令和8年度高槻城公園芸術文化劇場北館照明設備LED改修の質問／回答

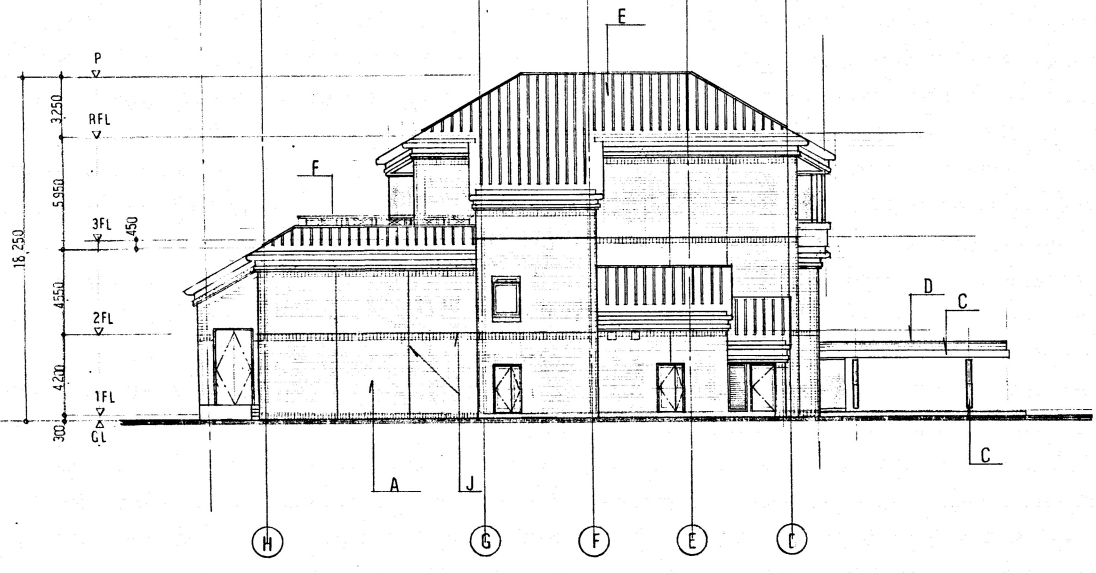
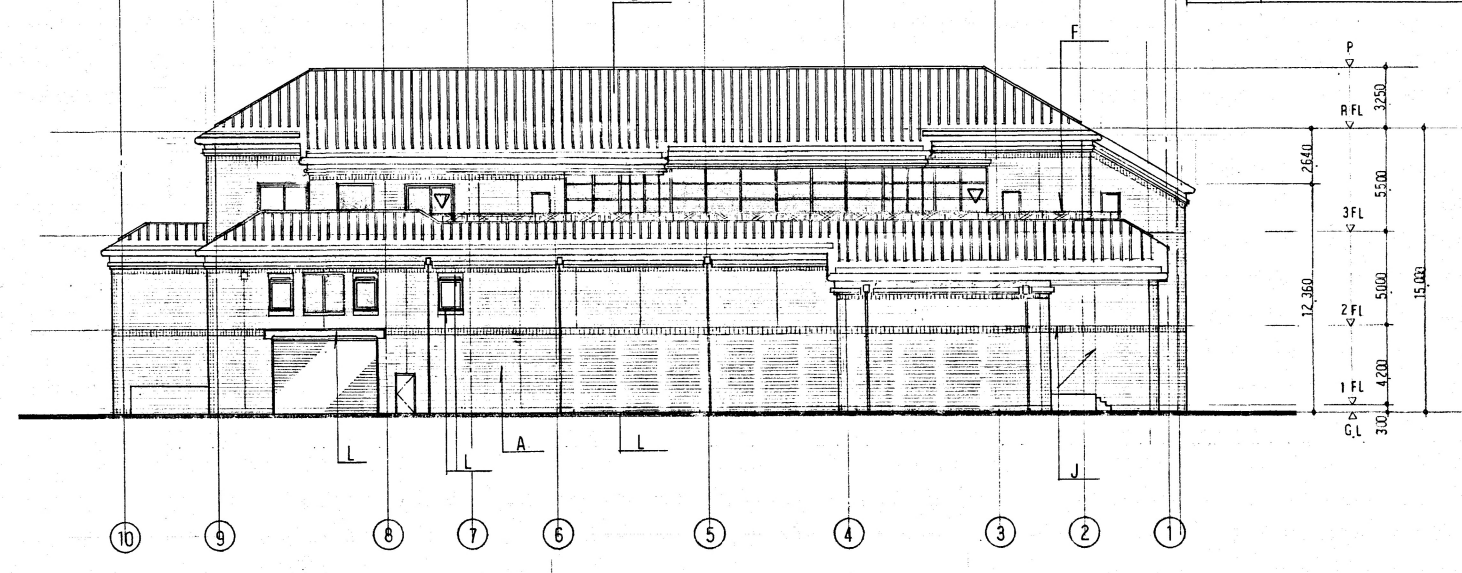
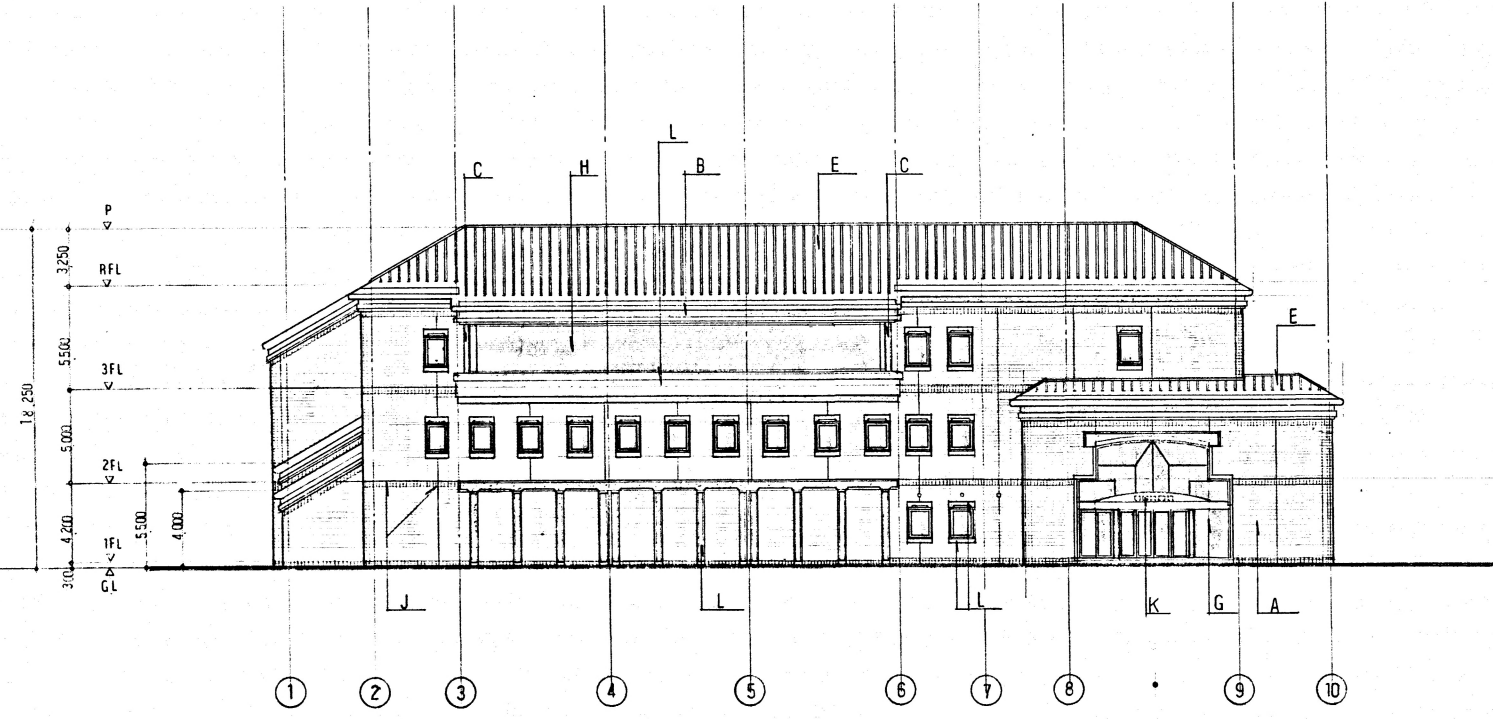
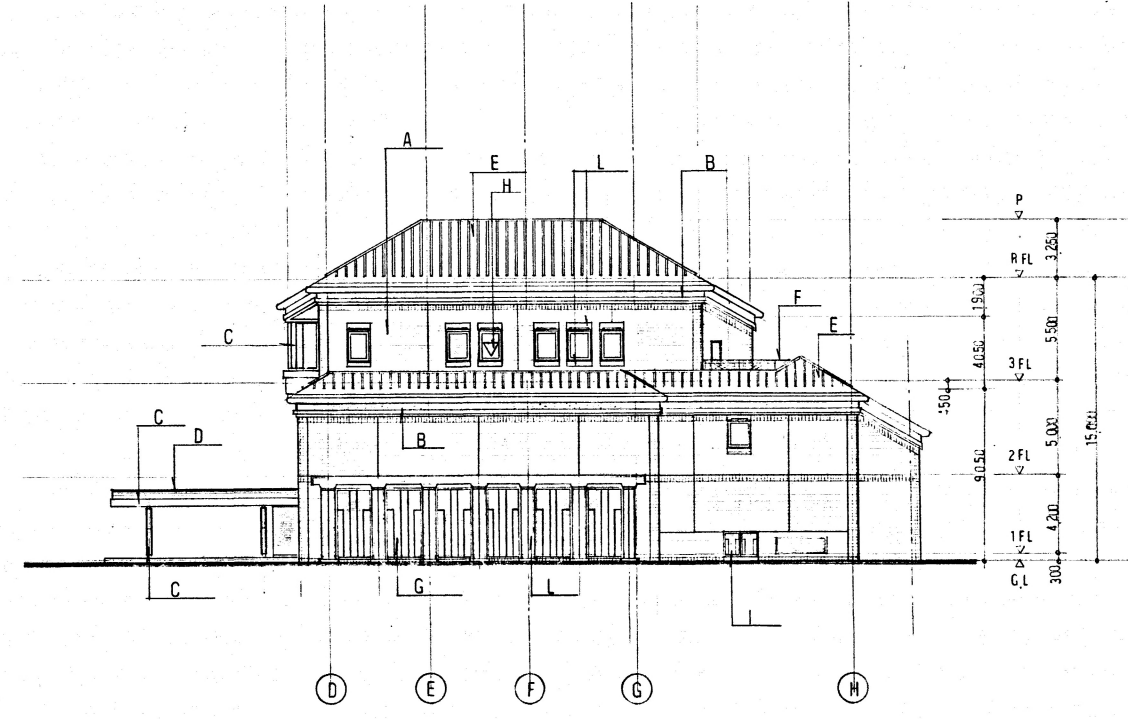
| No. | 質問   | 回答   |
|-----|--|--|
| 3   | 立面図を提供いただきたい。                              | 別紙「高槻市(仮称)文化ホール新築工事・立面図」のとおり   |
